Angefochtene Bescheide: **SBW2-WA-1322/001, Wasserrechts-Bescheid v. 26.09.2013**

E-Werk Florian GmbH, Purgstall an der Erlauf,  
Errichtung der Wasserkraftanlage Lautermühle auf dem Grund-  
stück Nr. 801/2, KG Purgstall auf Höhe des bestehenden Lau-  
termühlwehres - Bewilligung

Beschwerdeführer: Verein LANIUS – Forschungsgemeinschaft für regionale Faunistik und  
angewandten Naturschutz  
Schlossgasse 3  
3620 Spitz an der Donau  
(ZVR: 824052569)

# BESCHEIDBESCHWERDE

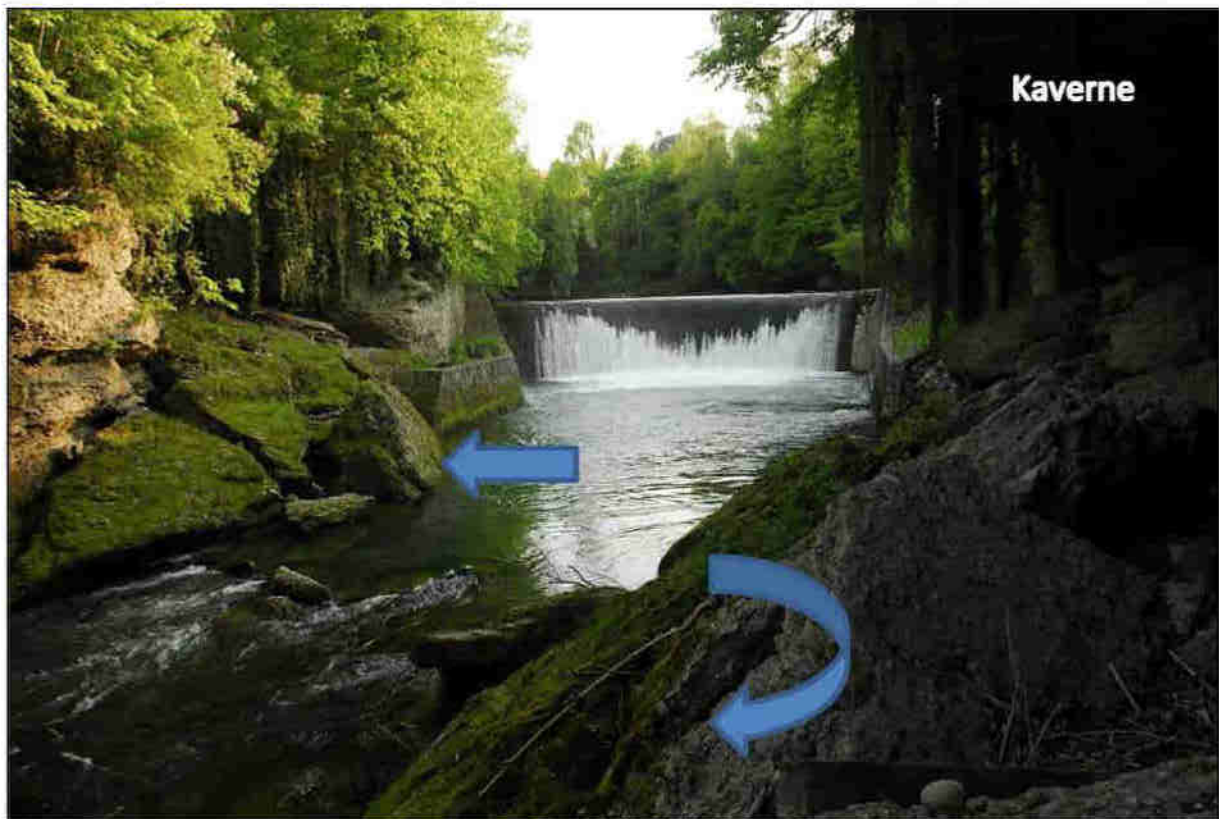
Bedeutsam ist in diesem Zusammenhang, dass in einem ersten Projekt von DI PELIKAN (2008-09), das nicht zur Einreichung kam, eine Unterwassereintiefung unterhalb der Wasserrückgabe vorgesehen war. Vermutlich wegen des großen Widerstands, der bereits damals gegen das Vorhaben und die beabsichtigte Eintiefung entstanden ist<sup>21</sup>, sieht das aktuelle Projekt nur noch die *„Entfernung einiger Felsblöcke“* im Unterwasserbereich vor. Dies wäre ein ganz massiver Eingriff in das optische Erscheinungsbild der Schlucht und tangiert in entscheidender Weise die Sicherheitsaspekte für die linksufrigen Anrainer (siehe Abb. 1).

Im Wasserrechtsverfahren wird dieser sicherheitstechnische Aspekt von den Amtssachverständigen für Wasserbautechnik und Gewässerbiologie in keiner Weise aufgegriffen und finden sich daher auch keinerlei Auflagen zur notwendigen Begrenzung der Eingriffe im Unterwasser. Auch hinsichtlich des Landschaftsbildes sind derartige Eingriffe in der fließenden Welle als äußerst sensibel zu betrachten und müssten folglich auch zum Schutz des

Naturdenkmales klare Grenzen bei der „Entfernung einiger Steinblöcke“ gezogen werden. Dieser Aspekt ist ein weiteres Indiz für die enorme Fehlerhaftigkeit des Ermittlungsverfahrens.

Jeder Eingriff in diesem Bereich kann durch die künstliche Veränderung der Wasser- und Strömungsverhältnisse zu irreversiblen, nicht prognostizierbaren Ufer-Erosionen bis hin zu Felsabbrüchen an beiden Konglomerat-Ufern führen, die auch Anrainer massiv gefährden können. Das Grundstück Nr. 4/1, KG Purgstall (Familie ■) reicht 7 m über die große Kaverne am linken Ufer. In diesem Zusammenhang ist es völlig unverständlich, dass die Betroffenen keine Parteistellung im Wasserrechtsverfahren zugesprochen bekommen haben, zumal ja auch das erst nachträglich eingeholte geologische Fachgutachten (Premstaller) sehr deutlich auf die Instabilität dieser geologischen Verhältnisse hinweist (vgl. Kap. 3.5.).

Die in der Bescheidaufgabe vorgesehene Vorlage der Ausführungspläne (nur) an den Amtssachverständigen und den NÖ Umweltanwalt schließt andere Parteien wie die FG LANIUS aus der Beurteilung dieses Sachverhaltes aus und kann daher heutigen verfahrenstechnischen Ansprüchen nicht genügen.

Abb. 2: Blick auf das Oberwasser mit baumbestandener, landschaftsprägender Felsinsel (Pfeil) vor Baubeginn. Sehr gut erkennbar ist die Kolkbildung vor der Insel, die dem gleichförmigen Stauraum Struktur gibt und für Wasserorganismen, insbesondere Fische, ein bedeutsames Lebensraumangebot darstellt.

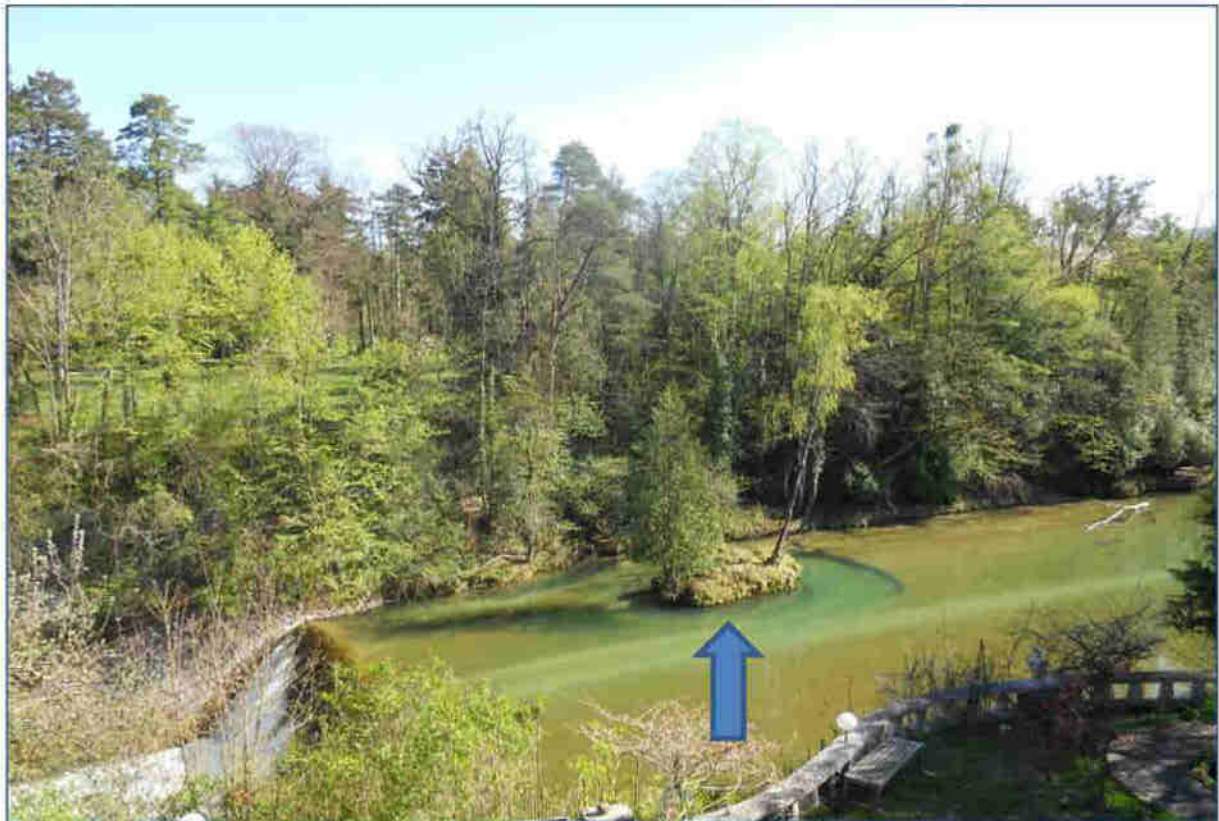
Im weitgehend strukturarmen Rückstaubereich des Wehres ist (bzw. vielmehr war) die Felsinsel nahe dem rechten Ufer ein visuell und ökologisch wichtiges Strukturelement (Abb. 4).

Die Entfernung und Zerstörung dieser landschaftsprägenden Insel durch Errichtung einer Vorschüttung mit Spundwand ist weder vom naturschutzrechtlichen noch wasserrechtlichen Bewilligungsbescheid erfasst und demnach illegal erfolgt (siehe Abb. 2 und 3). Auch die Auswirkungen auf das Hochwasser-Abflussgeschehens (Schutz der linksufrigen Anrainer) durch die Querschnittseinengung der Spundwand wurden im Wasserrechtsbescheid nicht behandelt<sup>22</sup>.

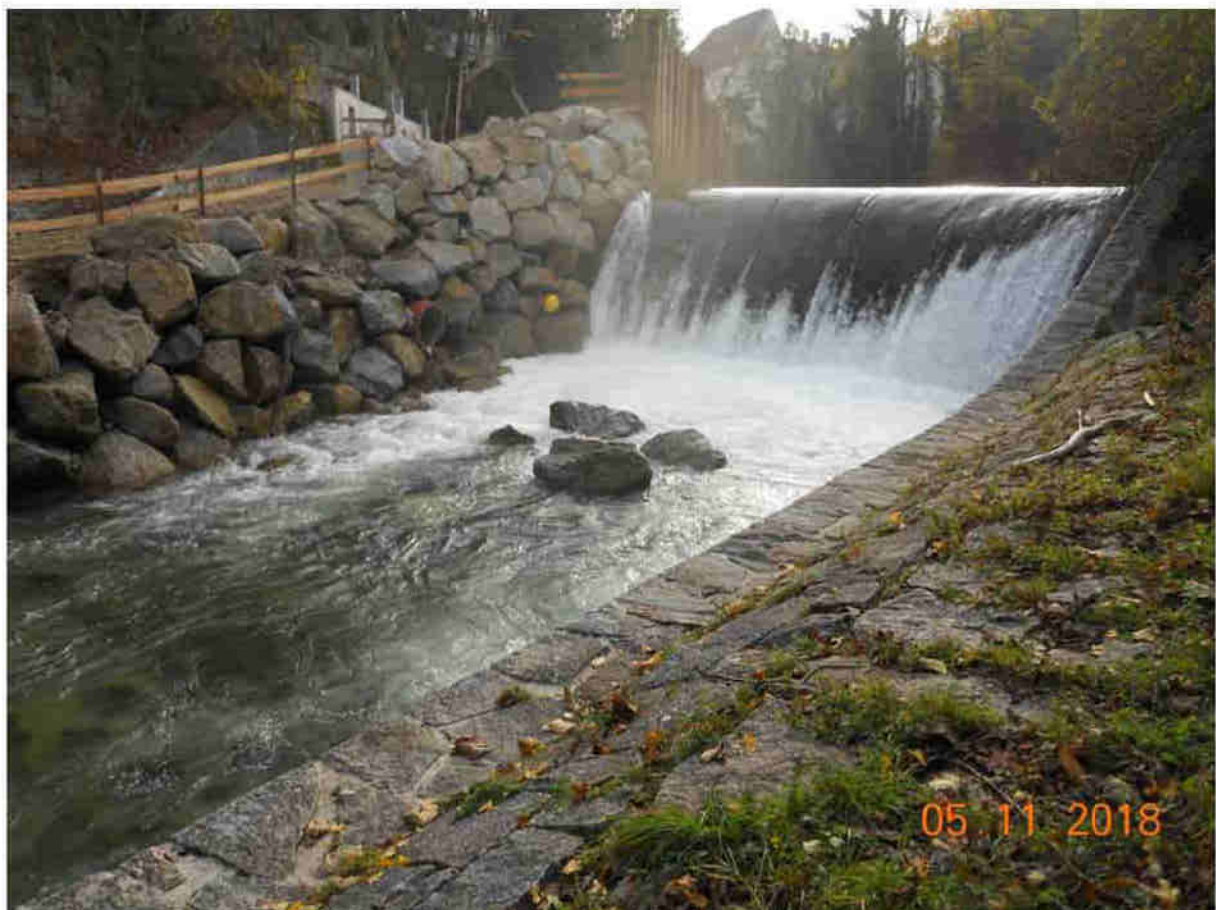
Im Zuge einer der in diesem Jahr seltenen Regenperioden kam es zum Sommeranfang 2018 zu einem Hochwasserereignis, welches die neue Baustraße unterhalb der Wehrkrone völlig vernichtet hatte und das Bauwerk aus großen Wasserbausteinen gänzlich im Wehrkolk abgelagert wurde. Inzwischen wurde die Baustraße mit neuen Wasserbausteinen wieder errichtet, ohne jedoch die Wasserbausteine aus dem Wehrkolk zu bergen (Vgl. Abb. 4). Eine solche Vorgangsweise widerspricht einer ganzen Reihe von Auflagenpunkten im Wasserrechts- und Naturschutzbescheid, insbesondere weil die naturschutzrechtliche Bewilligung der Baustraße seitens des Naturschutzgutachters an eine nur kurze (maximal 10 Wochen dauernde) Existenz der Baustraße gebunden war. Außerdem sind die im Wasserbau verwendeten Granitsteinblöcke in der als Naturdenkmal geschützten Konglomeratschlucht geologisch nicht bodenständig und daher jedenfalls zu entfernen.

Bei dem oben beschriebenen Hochwasserereignis Anfang Juli ist ein Bagger in der Baugrube, entgegen der oben angeführten Vorschreibung, nicht rechtzeitig entfernt worden und stand daher längere Zeit unter Wasser.
